**RÉPONSES D'HYDRO-QUÉBEC DISTRIBUTION
À LA DEMANDE DE RENSEIGNEMENTS N° 1
DU RTIÉÉ**

RÉGIE DE L'ÉNERGIE
DOSSIER R-4110-2019

DEMANDE DE RENSEIGNEMENTS NO.1
À HYDRO-QUÉBEC DISTRIBUTION (HQD)

FIGURE R-1.5.10 :
COURBE DE DEMANDE HORAIRE DE 2019 DE LA CENTRALE DE CAP-AUX-MEULES

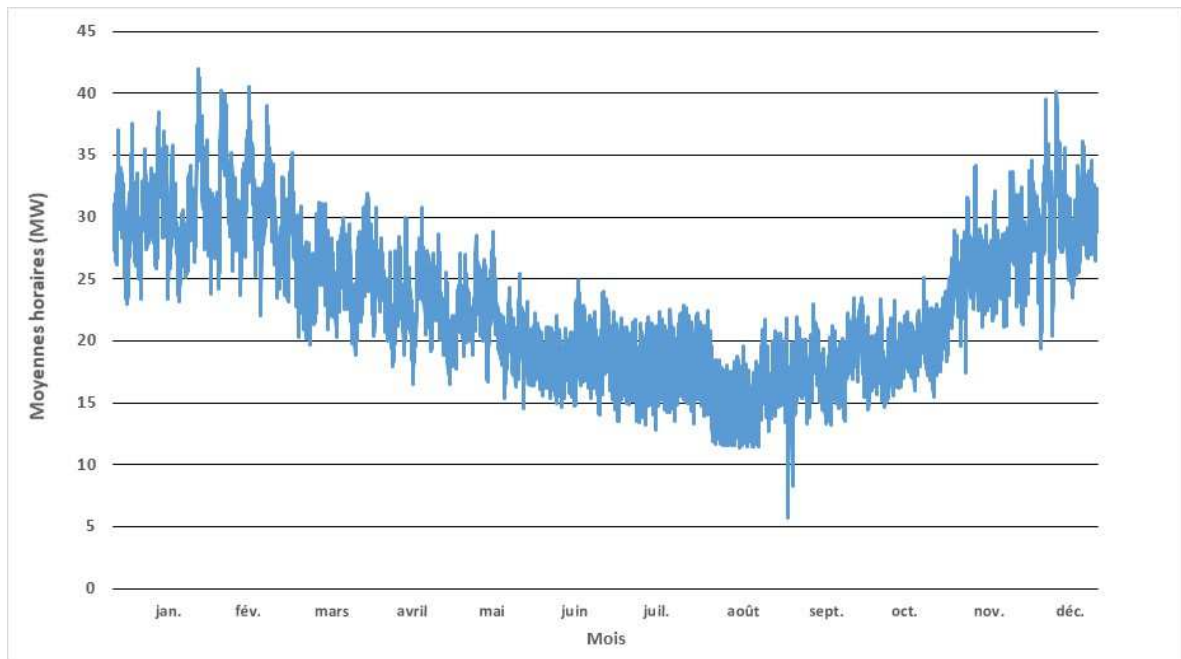
- 1 **Voir la réponse à la question 24.2 de l'AQPER à la pièce HQD-5, document 4.**
- 1.5.10** Veuillez déposer la courbe de demande horaire annuelle pour la centrale de Cap-aux-Meules.

- 2 **La figure R-1.5.10 présente la courbe de demande horaire de l'année 2019.**
